# PROJET DE FERME EOLIENNE DE BLANC PIGNON Commune de Ribemont – Aisne (02)

*Réponse à l'avis de la Mission Régionale  
d'Autorité environnementale n°MRAe 2023-7188  
en date du 17 juillet 2023  
n°AIOT 0100000598*

**PIECE  
7.2**

Carte 1 : Hypothèse initiale de raccordement au poste source de Ribemont

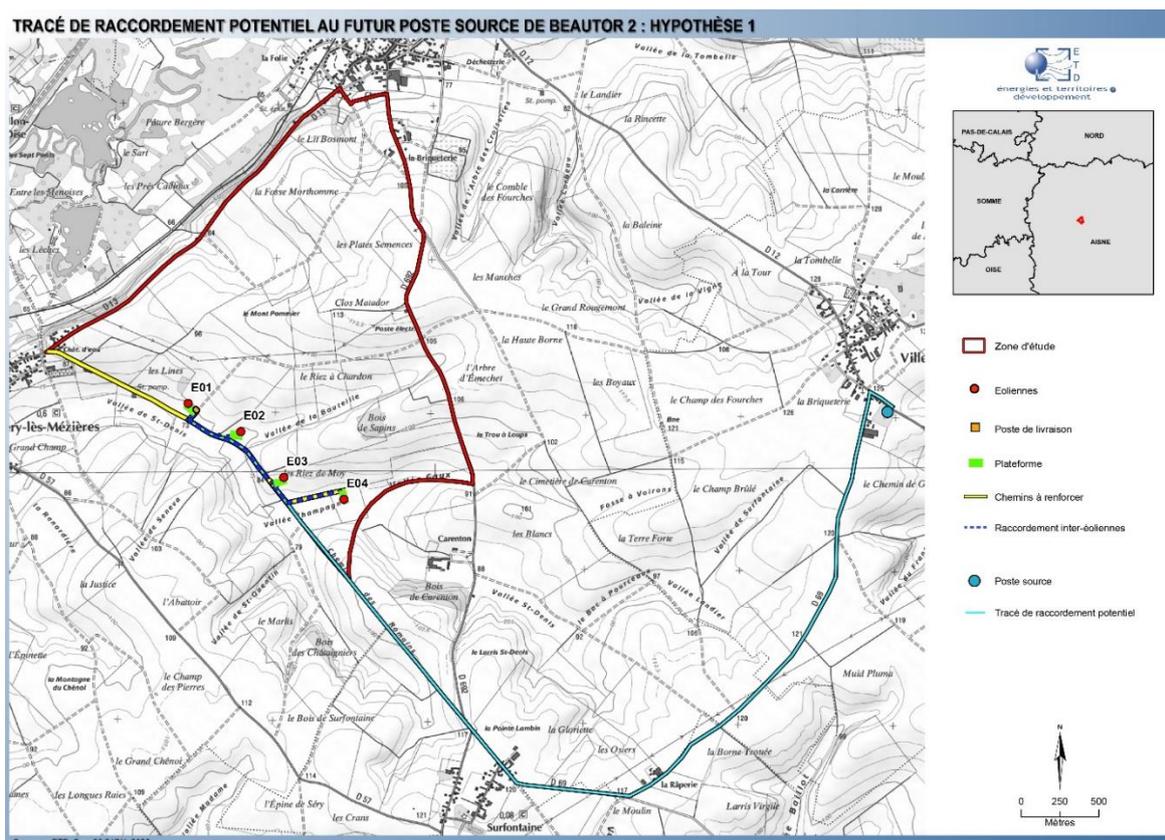
*L'autorité environnementale recommande, une fois le tracé définitif du raccordement connu, d'actualiser l'évaluation des impacts, avec, le cas échéant, mise en œuvre de la séquence éviter, réduire, compenser, en particulier si des espaces à enjeu sont impactés par les travaux de raccordement et/ou si des créations de lignes aériennes sont nécessaires.*

Initialement, le raccordement du parc éolien avait été envisagé sur le poste source de Ribemont, et une hypothèse de raccordement avait été proposée dans l'étude d'impact du projet.

Le tracé hypothétique initial est rappelé ci-après à titre indicatif :

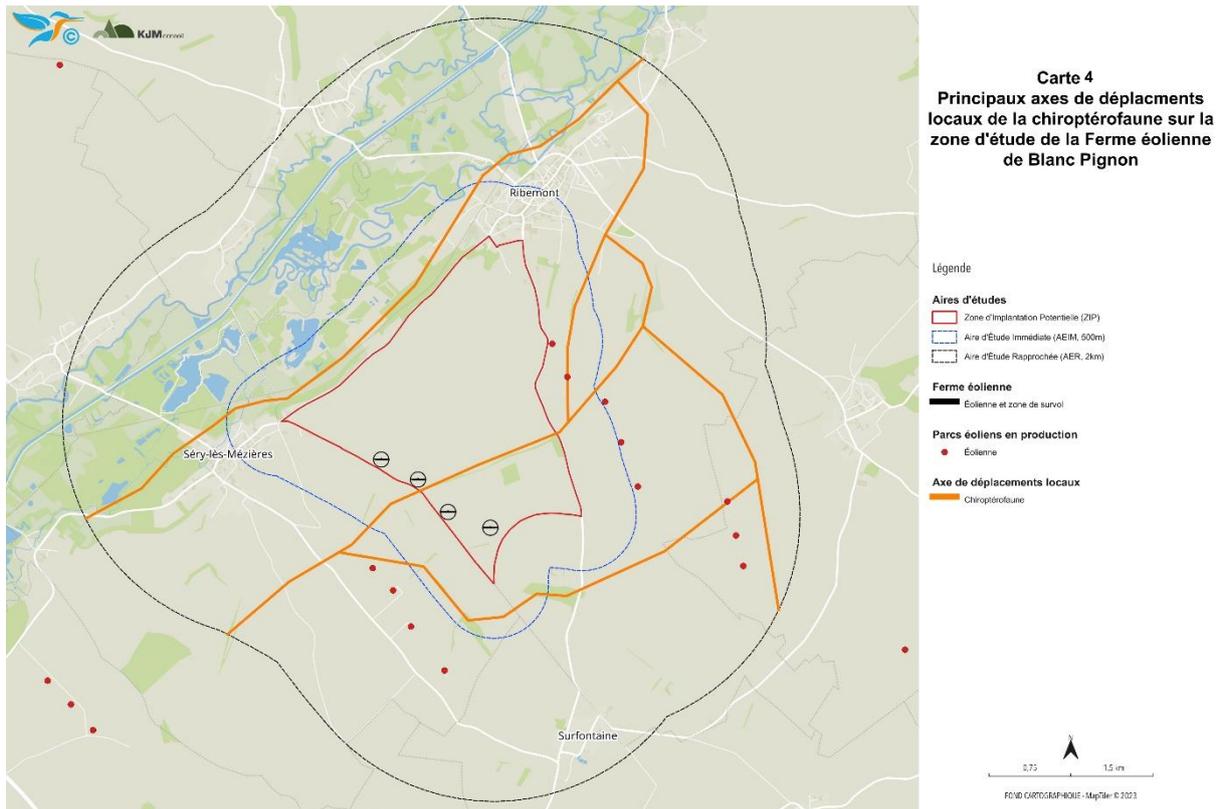
*Au regard des impacts résiduels forts, significatifs du projet sur l'environnement, et notamment sur la Noctule commune, l'avifaune migratrice, les effets cumulés avec les parcs voisins, l'autorité environnementale recommande de compléter l'étude des variantes.*

Les enjeux écologiques ne sont pas plus importants sur la zone d'implantation potentielle que sur les autres parcs voisins autorisés. Les éoliennes s'implantent dans un espace très ouvert. Le peuplement de chauves-souris utilise le continuum hydraulique de la vallée de l'Oise par la trame verte et bleue (défini au schéma régional de cohérence écologique de Picardie (SRCE) – 2015) conduisant à des habitats hautement favorables aux chauves-souris. Pour les autres vallées, le raisonnement reste le même. Le plateau composé d'espaces ouverts et dépourvus de haies séparant les vallées n'est pas très favorable, d'où globalement la faible activité des chauves-souris.

La trame verte (Falaise Bloucard, les bois riverains et les prairies inondables de l'Oise) et la trame bleue (l'Oise avec ses dérivations, le canal et les affluents) concentrent les peuplements d'oiseaux sédentaires et migratoires. A contrario, la rareté des éléments paysagers (bois, haies, bosquets, prairies) des plateaux sont bien moins accueillants.

*Carte 5: Enjeux avifaunistiques*

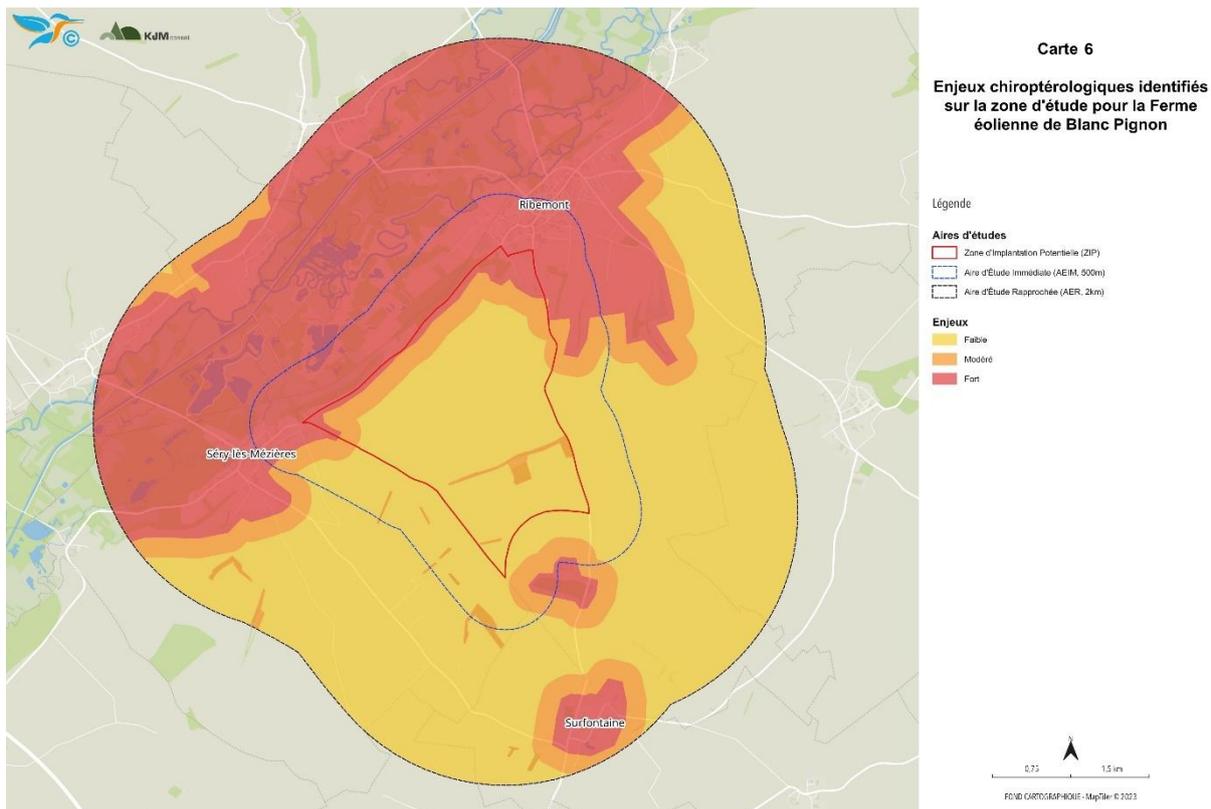
*L'autorité environnementale recommande de compléter l'état des lieux et de fournir une cartographie des enjeux locaux, analysant les déplacements de la faune et les continuités écologiques locales.*

La Carte 5 ci-dessous représente la zone d'implantation potentielle ainsi que les enjeux avifaunistiques identifiés. La Vallée de l'Oise représente un enjeu fort et certaines haies boisées représentent un enjeu modéré pour les oiseaux.

Carte 9: Localisation des gîtes potentiels à chiroptères

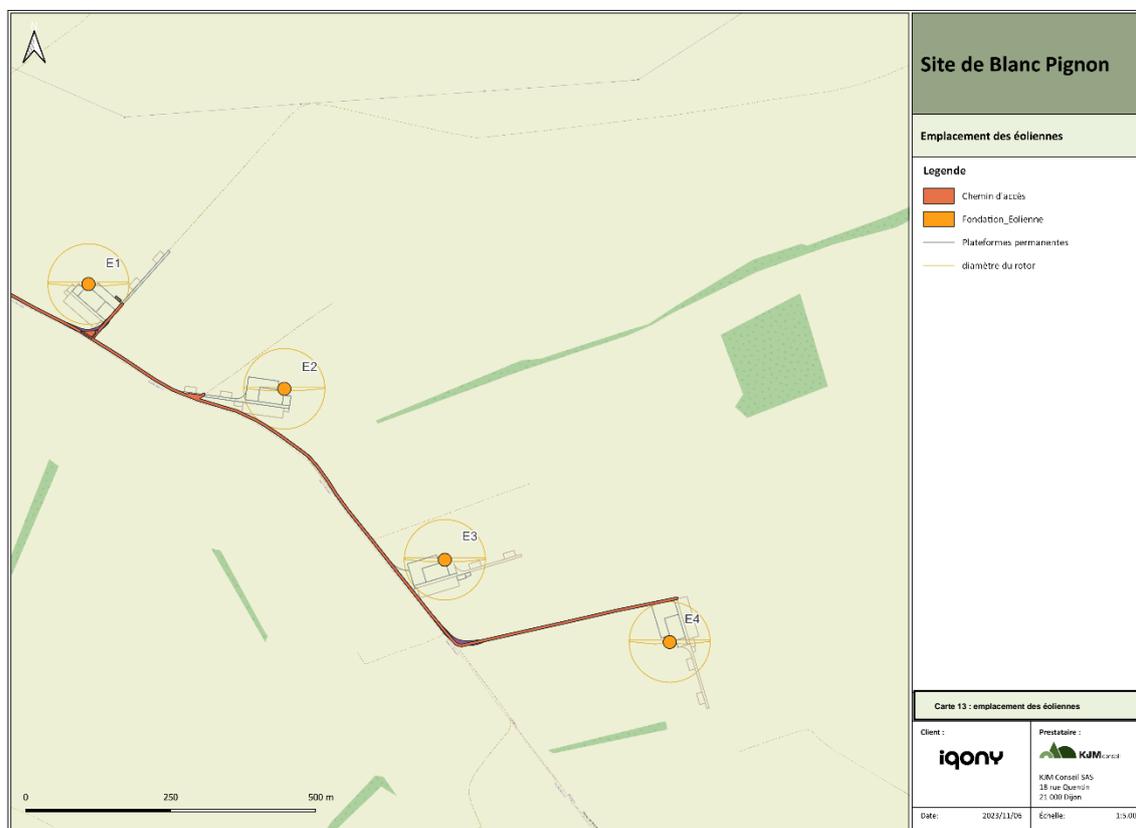
- De réaliser les prospections des gîtes potentiels dans un rayon de deux kilomètres autour de la zone d'implantation potentielle ;
- De fournir une carte de synthèse de l'ensemble des sites connus par bibliographie et prospection.

Les prospections de terrain sur le site de la Ferme Eolienne de Blanc Pignon combinées aux données disponibles dans la bibliographie ont permis d'identifier les gîtes potentiels aux chiroptères dans l'air d'étude rapprochée du site de la Ferme Eolienne de Blanc Pignon (Carte 9).

Une nouvelle prospection a été réalisée le 24 août 2023. Les gîtes potentiels identifiés lors de cette prospection sont également référencés dans la carte ci-dessous.
